חוות דעת הנדסית - שטחים משותפים

כתובת: XXX

סוג הנכס: בניין מגורים הכולל: קומת מרתף, קומת כניסה, 5 קומות טיפוסיות, קומת פנטהאוז, קומת גג+גג עליון
הנכס כולל: גג מבנה, גג עליון, חדר מדרגות 1, מבואות קומתיות, חניה, מחסנים, חדר חשמל, חדר שנאים, חדר משאבות, מאגר מים, חדר מונים, אזור אופניים, מערכות טכניות משותפות, 2 מעליות, חדר דיירים, חדר עגלות,

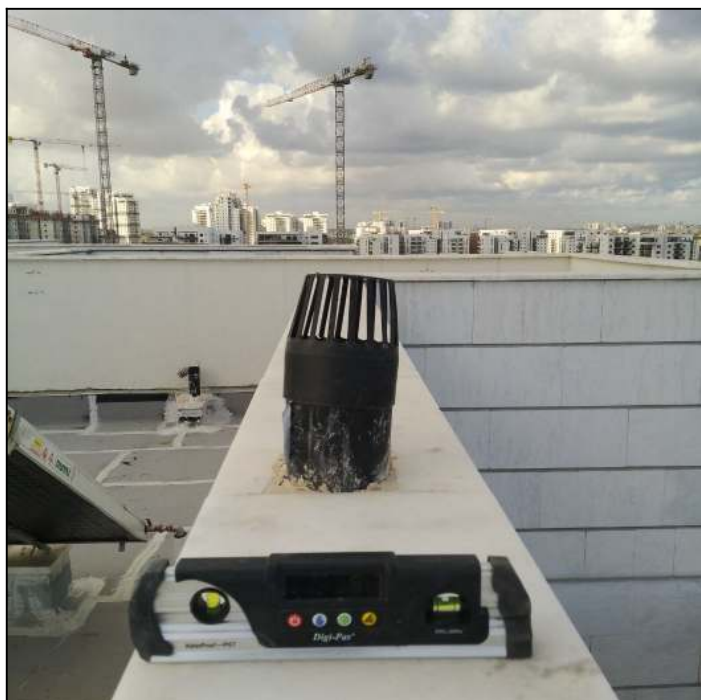
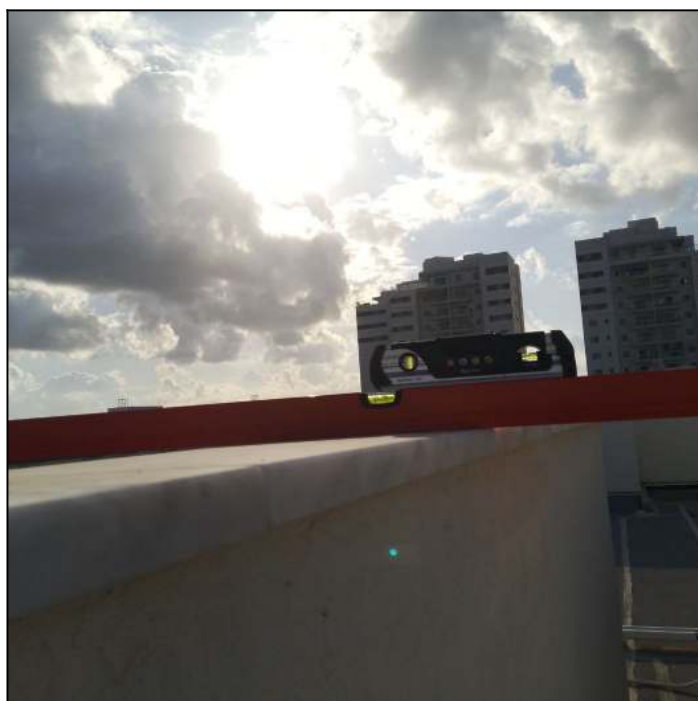
<p>נדבכי ראש מעקה: 1. בוצעו בשיפוע לא תקין, נדרש שיפוע כלפי פנים הגג 2. לא בוצע קיבוע מכני ע"י ברגים בנדבכי ראש 3. לא בוצע איטום</p>	1.3 ממצא
	<p>חיפוי אבן טבעית</p>	קטגוריה
	<p>יש לפרק את לוחות האבן ולבצע בשיפוע תקני כלפי פנים המבנה.</p>	המלצה
	<p>זאת בניגוד לתקנות התכנון והבניה (בקשה להיתר, תנאיו ואגרות) תש"ל-1790: נדבך ראש 5.36 (א) קיר הנמשך והעולה מעל פני גג יכוסה בנדבך ראש שמשטחו העליון יהיה משופע כלפי הגג. (ב) נדבך ראש יהיה עשוי מחומר מגן אשר ימנע חדירת מים ורטיבות לקיר.</p> <p>זאת בהתאם לת"י 2378/4 סעיף 4.5.2: "אבנים המודבקות על צידם התחתון של משטחים אופקיים (תקרות) יעוגנו אל הרקע על ידי בורג אחד לאבן שזה הצלע הארוכה תהיה עד 350 מ"מ ושני ברגים לאבן מעל מידה זו. אבנים המודבקות על צידם העליון של משטחים אופקיים (למשל כרכוב עליון או קופינג) יעוגנו אל הרקע על ידי בורג אחד לכל אבן. במקרה זה כל 3 מטר יהיה מישק התפשטות ביניים"</p>	תקן
	<p>13,500 ש"ח (מחיר ליחידה: 150 ש"ח, כמות: 90 מ"א)</p>	מחיר

נמדד 0.1% ככלפי חוץ

נמדד 0.45 כלפי חוץ

איטום חסר

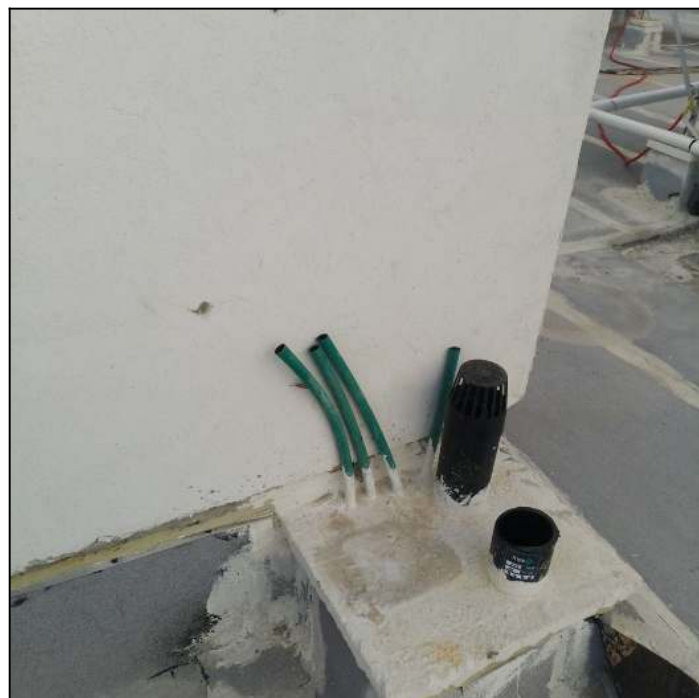
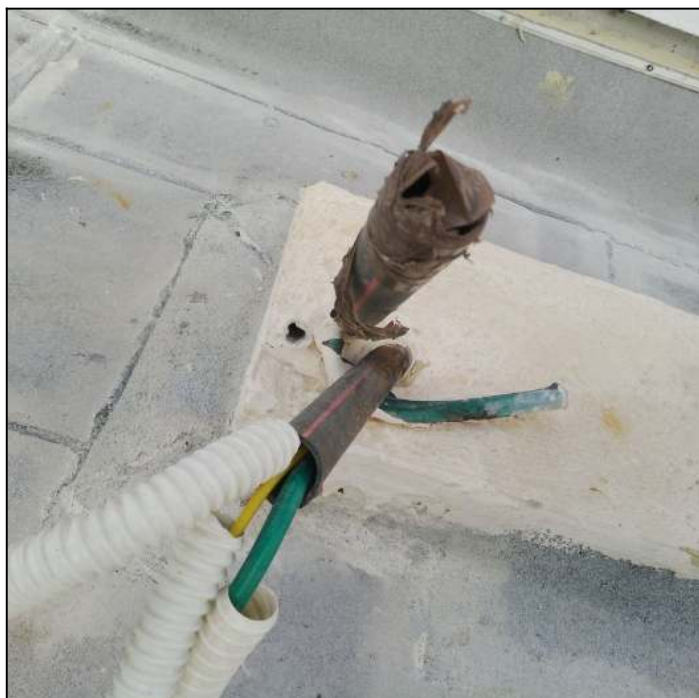
3.3 ממצא	צינורות שקוטרם קטן מ"2 חודרים מהקירות/רצפות ללא מתעל
קטגוריה	איטום גג/יריעות ביטומניות
המלצה	יש להעביר בתוך שרוול ייעודי
תקן	תקן 1751/1, סעיף 3.2.5.3: " צינורות חודרים שקוטרם קטן מ"2 יועברו דרך שכבות הגג בתוך צינור שקוטרו "2 לפחות(להלן "שרוול"). בנוסף, נוגד את תקנות החשמל (התקנת מובלים), התשס"ג - 2002, סעיף 9 א': "מובל יוגן בפני חדירת מים ונוזלים אחרים לתוכו."
מחיר	2,000 ש" (מחיר ליחידה: 2,000 ש" , כמות: 1 קומפ')

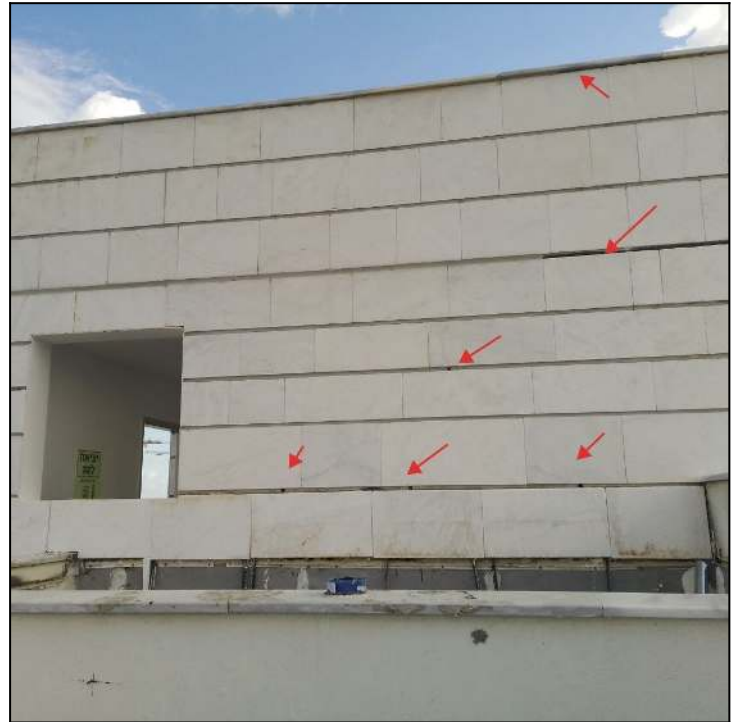
יש למלא כוחלה בין המישקים של החיפוי אבן החיצונית	3.6 ממצא
עבודות אבן טבעית	קטגוריה
לבצע תיקוני כוחלה ומילוי מישקים אופקיים	המלצה
350 ש" (מחיר ליחידה: 350 ש" כמות: 1 קומפ')	מחיר

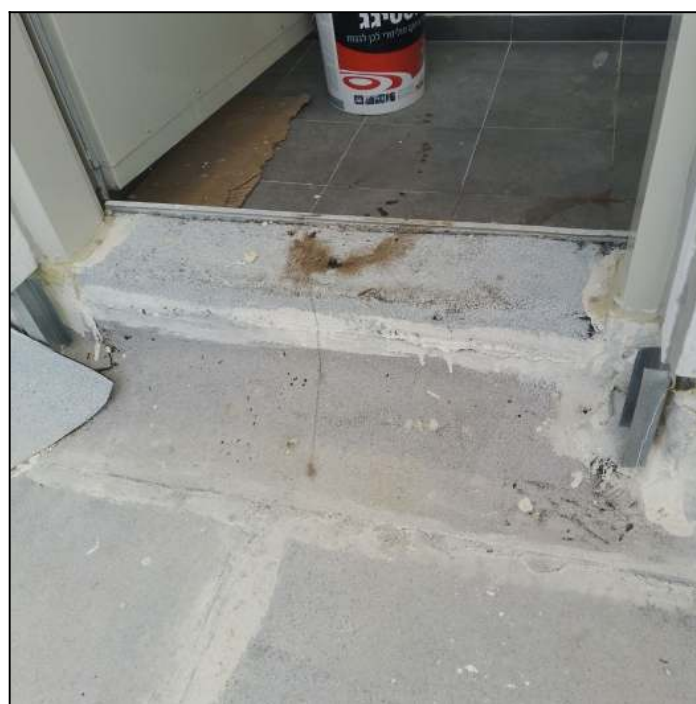
<p>1. פרט איטום דלת ציר יציאה לגג - בוצע לא על פי דרישות התקן, בהגבהה מפתן הכניסה לגג לא בוצע אף מים ביציאה לגג. 2. יש בליטה בין אריח חיפוי לסף הדלת, סכנה בטיחותית.</p>	<p>3.17 ממצא</p>
<p>איטום גג/יריעות ביטומניות</p>	<p>קטגוריה</p>
<p>1. יש לתקן את פרט דלת ציר עם מפגש איטום על פי דרישות התקן למניעת חדירה של מים למבנה. 2. חיתוך אריח קרמיקה בגובה החגורה</p>	<p>המלצה</p>
<p>[תקן 1752 חלק 1 סעיף 3.2.4]</p>	<p>תקן</p>
<p>1,000 ש"ח (מחיר ליחידה: 1,000 ש"ח, כמות: 1 קומפ')</p>	<p>מחיר</p>

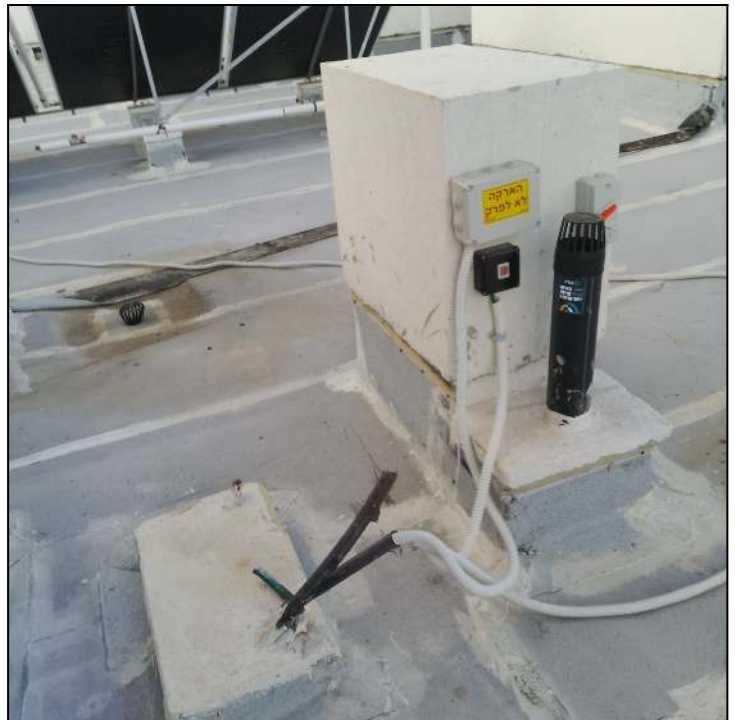
מקל סבא - צנרת חודרת דרך רצפת הגג מבוצעת בצורה לא תקינה ויכולה לגרום לחדירת מים למבנה. תמונה לדוגמה	3.19 ממצא
איטום גג/יריעות ביטומניות	קטגוריה
יש לבצע פרט צנרת חודרת דרך רצפת הגג על פי דרישות התקן (עפ"י שרטוט מצורף)	המלצה
[תקן 1752 חלק 3.2.5]	תקן
1,500ש (מחיר ליחידה: 1,500ש, כמות: 1 קומפ')	מחיר

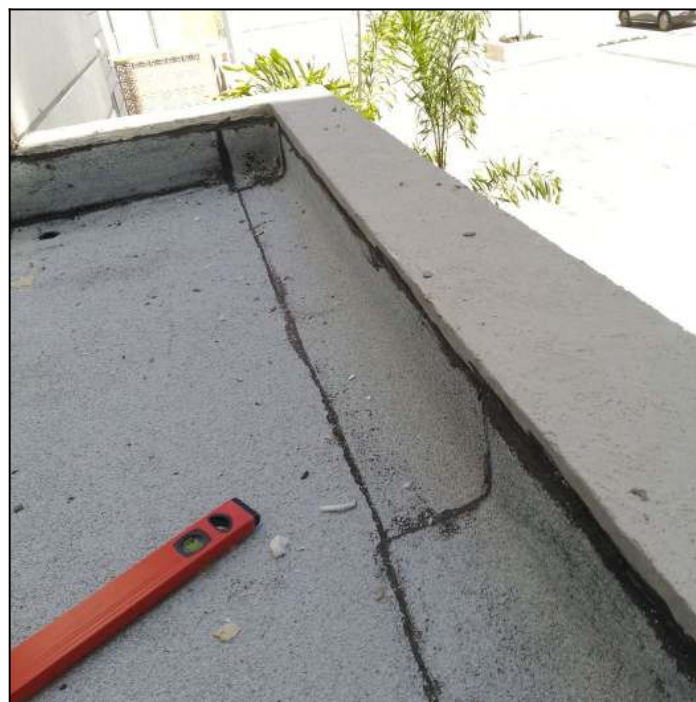
<p>1. לא בוצעה הלבנה בחיבורים ובעיבודים בין היריעות הביטומניות. 2. לא נמצא קיבוע מכני ליריעות האיטום על הקיר. 3. רולקה - לא בוצעו רולקות תקינות לתשתית האיטום בין אלמנט אופקי לאלמנט אנכי 4. רצועת בטון לא אטומה בין היריעות הביטומניות לחיפוי האבן</p>	<p>5.1 ממצא</p>
<p>איטום גג/יריעות ביטומניות</p>	<p>קטגוריה</p>
<p>סרגלים+הלבנות+מריחה+ניקוז+רולקות+תיקון טיח</p>	<p>הערה</p>
<p>1. יש לבצע את התפרים בגג בצבע לבן עמיד קרינת UV 2. יש לבצע קיבוע מכני על ידי פרופיל פח ולבצע מסטיק בחלק העליון לאחר התקנה כפי שמתואר בתקן 1752 חלק 2 3. יש לבצע רולקות (העגלות) לתשתית האיטום בין אלמנט אופקי לאנכי ולבצע על פי דרישות התקן ומפרט האיטום 4. יש לאטום ע"י משחה ביטומנית 5. קוטר של גשמה ושל מוצא של קולט מי גשם קטן מ"מ 110 (גג)</p>	<p>המלצה</p>
<p>זאת בהתאם לדרישת ת"י 1752/2, סעיף 5.2: "בגגות חשופים מוודאים שביטומן גלוי(בחיבורים, בעיבודים וכדומה) נצבע בצבע מהסוג המומלץ על ידי יצרן היריעות" [תקן 1752 חלק 1 סעיף 3.2.2]</p>	<p>תקן</p>

<p>3,500 ₪ (מחיר ליחידה: 3,500 ₪, כמות: 1 קומפ')</p>	<p>מחיר</p>

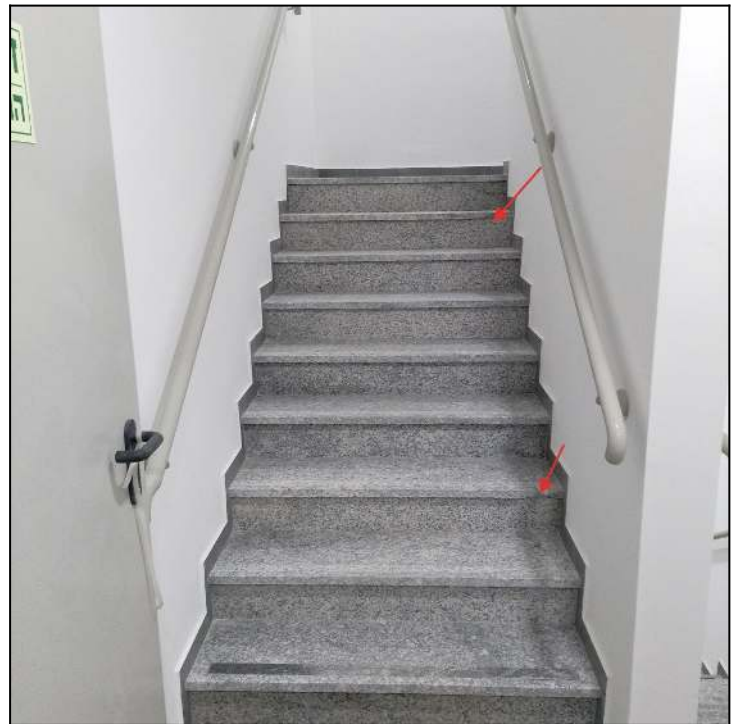
מדרגות שבורות	6.1 ממצא
מדרגות	קטגוריה
החלפת שלחים	המלצה
500 ש"ח (מחיר ליחידה: 500 ש"ח, כמות: 1 קומפ')	מחיר

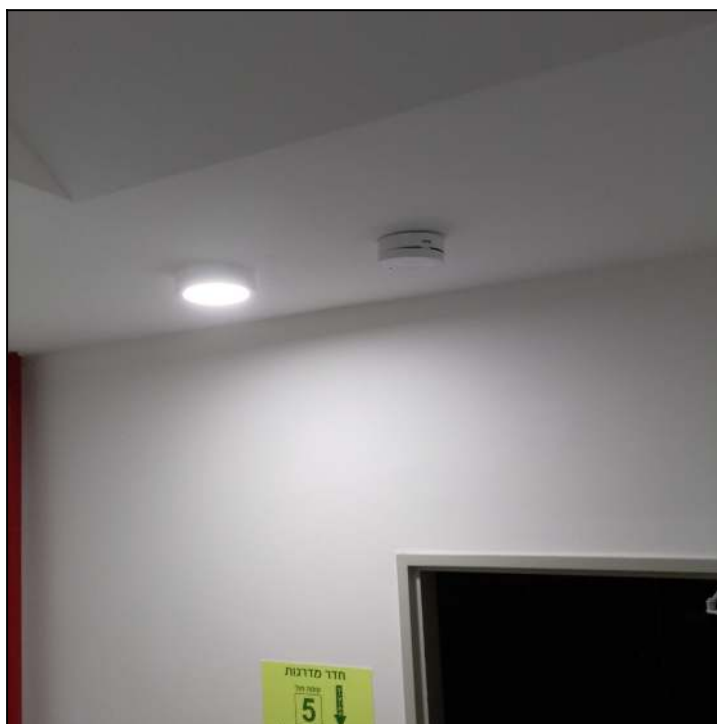
6.2 ממצא	גלאי עשן רופף
קטגוריה	מערכות כיבוי אש ומתזים
המלצה	קיבוע לקיר
מחיר	100ש (מחיר ליחידה: 100ש, כמות: 1 קומפ')

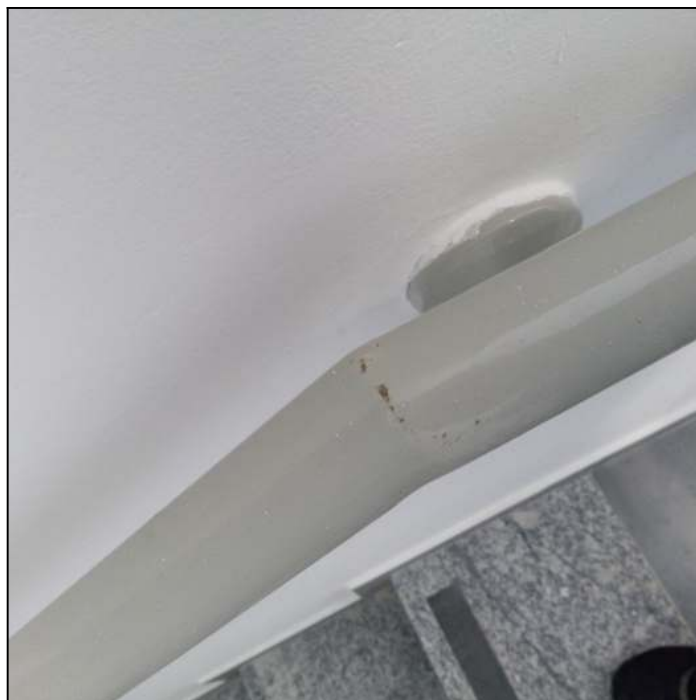
מעקה חדר מדרגות- קיימים שיירי ריתוך ו/או חלודה במסגרות ובנוסף אינו צבוע כהלכה. להלן תמונות מדגמיות	6.4 ממצא
מסגרות	קטגוריה
יש לעבור בכל הקומות, ללטש, להסיר שיירי ריתוך, צבע לקוי ואת החלודה ולצבוע מחדש באופן אחיד	המלצה
500ש (מחיר ליחידה: 500ש, כמות: 1 קומפ')	מחיר

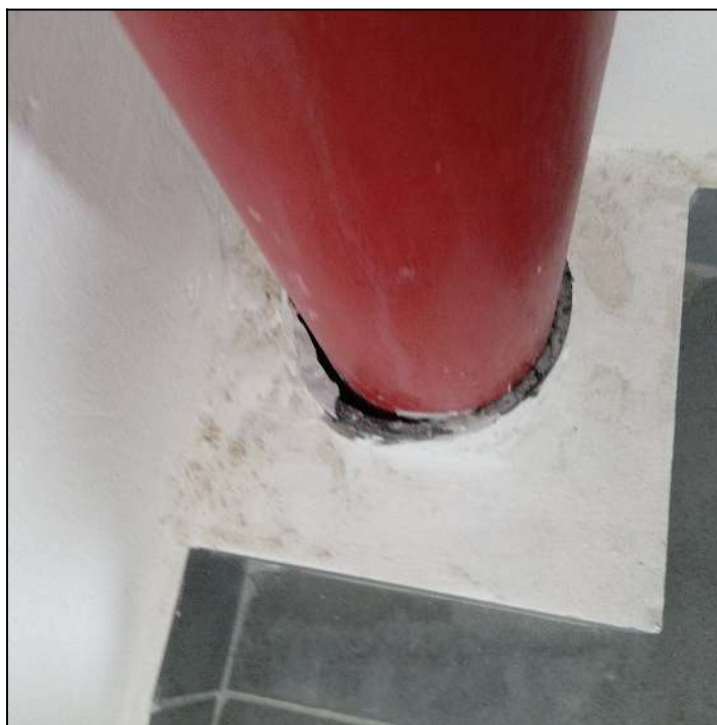
6.8 ממצא	לא בוצע איטום בין הצינורות לשרוולים במעברי צנרת דרך רכיבי הבניין.
קטגוריה	אינסטלציה - כללי
המלצה	איטום במסטיק גמיש
תקן	זאת בהתאם לת"י 1205/0 סעיף 2.3.2
מחיר	50 ש"ח (מחיר ליחידה: 50 ש"ח, כמות: 1 קומפ')

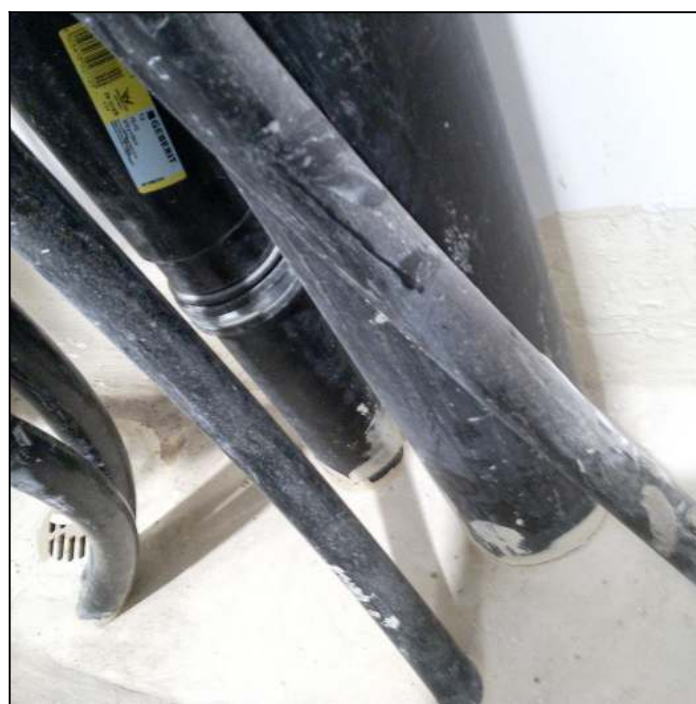
7.2 ממצא	ארונות שירות:מעבר צנרת דרך רכיבי שלד המבנה בוצע ללא שרואלים ייעודיים.
קטגוריה	אינסטלציה - כללי
המלצה	יש לבצע סיתות סביב הצנרת ולהשלים שרואלים תקינים. קוטר השרואלים המינימלי יהיה גדול ב20 מ"מ מקוטר הצינורות, השרואלים יבלטו 50 מ"מ לפחות בחלקם העליון מעל הרום העליון הסופי של רביב המבנה שהוא מותקן בו. הקצה התחתון של השרוול יהיה במפלס אחד עם המפלס התחתון הסופי של רכיב המבנה שהוא מותקן בו.
תקן	זאת בהתאם לת"י 1205/0 סעיף 2.3.2
מחיר	6,500 ש"ח (מחיר ליחידה: 6,500 ש"ח, כמות: 1 קומפ')

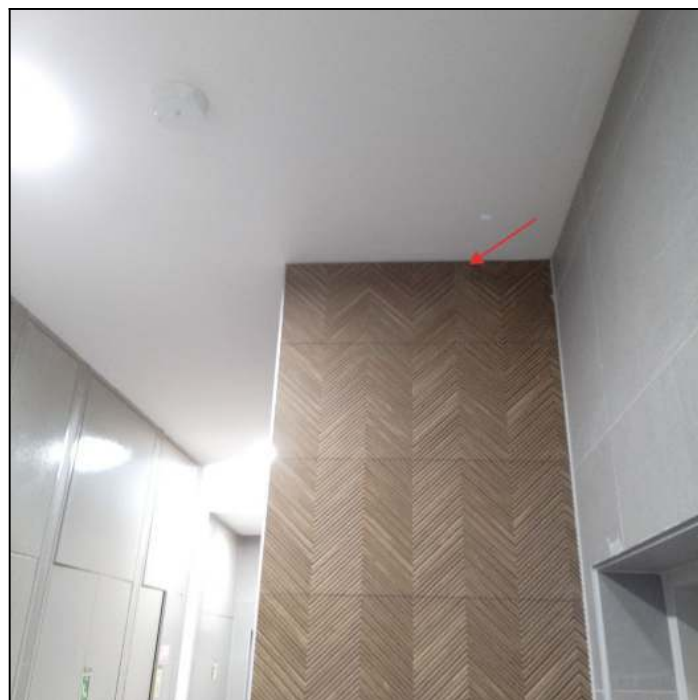
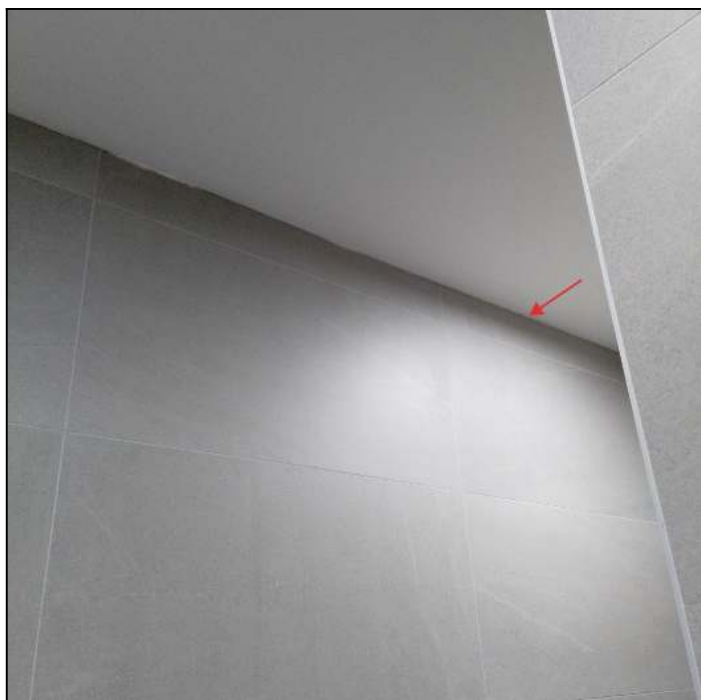
מישקי ביניים - בין אריחי קרמיקה לתקרה לא בוצע בעזרת חומר איטום גמיש	7.6 ממצא
חיפוי קרמיקה	קטגוריה
מילוי חומר איטום גמיש	המלצה
[תקן 1555 חלק 2 סעיף 4.7.2]	תקן
3,500 ש"ח (מחיר ליחידה: 3,500 ש"ח, כמות: 1 קומפ')	מחיר

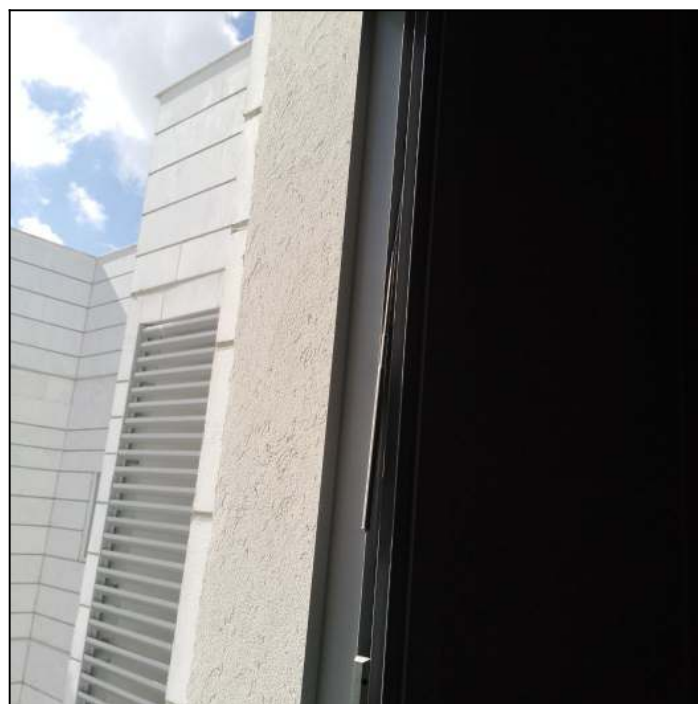
<p>1. הותקנו ברגים רגילים מחלידים או מתמגנטים 2. חסרים שסתומים חד כיווניים בפתחי ניקוז</p>	<p>7.7 ממצא</p>
<p>אלומיניום</p>	<p>קטגוריה</p>
<p>יש להתקין ברגי נירוסטה יש להשלים שסתומים</p>	<p>המלצה</p>
<p>זאת בניגוד לת"י 1068/1 סעיף 204.2.1: "האבזרים בחלון יהיו עשויים אלומיניום, זמק, פלסטיק, פלדה בלתי מחלידה או פלדה מטופלת נגד חלודה או כל חומר אחר שאינו מחליד, שאינו מזיק לחלון ושאינו מתקלקל במגע איתו" סעיף 204.2.3: "הברגים יהיו עשויים פלדה בלתי מחלידה לא מגנטית" זאת בהתאם לדרישת ת"י 1068/1 סעיף 201: "חריצי ניקוז וחורי ניקוז המיועדים לסגירה ע"י פקקים יתאימו לצורות הפקקים ולמידותיהם"</p>	<p>תקן</p>
<p>350ש (מחיר ליחידה: 350ש, כמות: 1 קומפ')</p>	<p>מחיר</p>

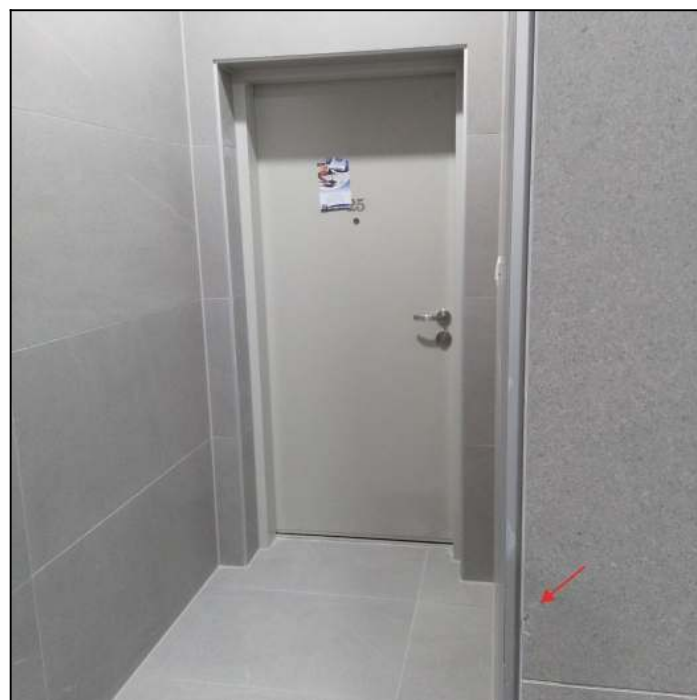
8.1 ממצא	אריחי קרמיקה שבורים בחיפוי קירות
קטגוריה	חיפוי קרמיקה
המלצה	יש לפרק את האריחים הפגומים ולהחליפם באריחים תיקנים שלמים
תקן	[תקן 1555 חלק 2 סעיף 5.3 סעיף ג] "בודקים שכל האריחים והלוחות שלמים. אריחים ולוחות שנסדקו או נפגעו במהלך העבודה או נתגלו כפגומים יוסרו ויוחלפו באחרים"
מחיר	350 ש"ח (מחיר ליחידה: 350 ש"ח, כמות: 1 קומפ')

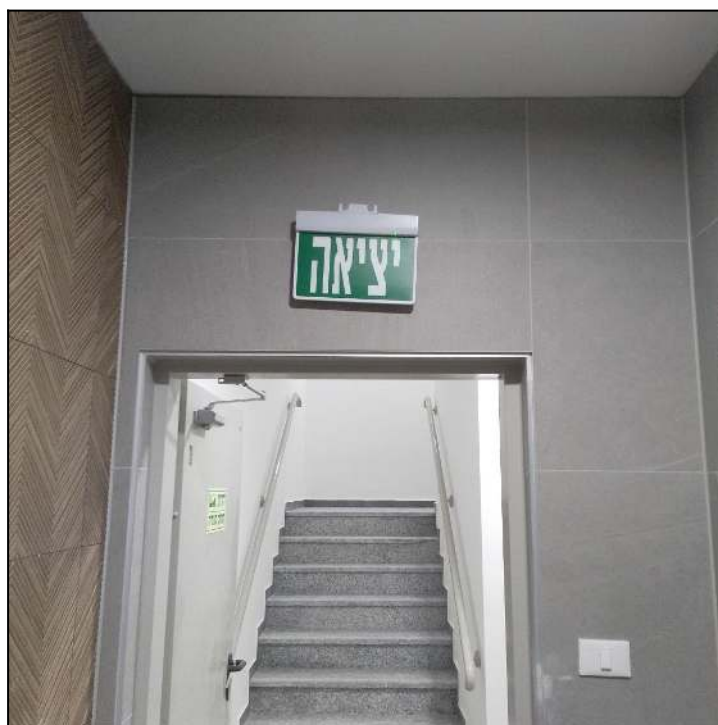
שילוט הורכב בסטייה	9.1 ממצא
נגישות/שילוט/סימון	קטגוריה
פילוס	המלצה
150 ש" (מחיר ליחידה: 150 ש" , כמות: 1 קומפ')	מחיר

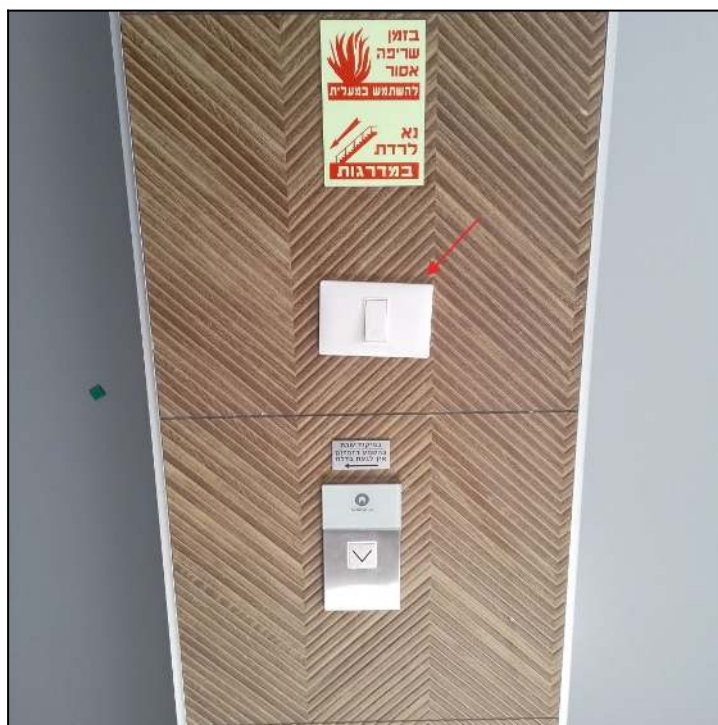
מתג תאורה בסטיה	10.1 ממצא
אביזרי חשמל ותקשורת/בטיחות	קטגוריה
יש לפלס קופסאות חשמל	המלצה
400ש (מחיר ליחידה: 400ש, כמות: 1 קומפ')	מחיר
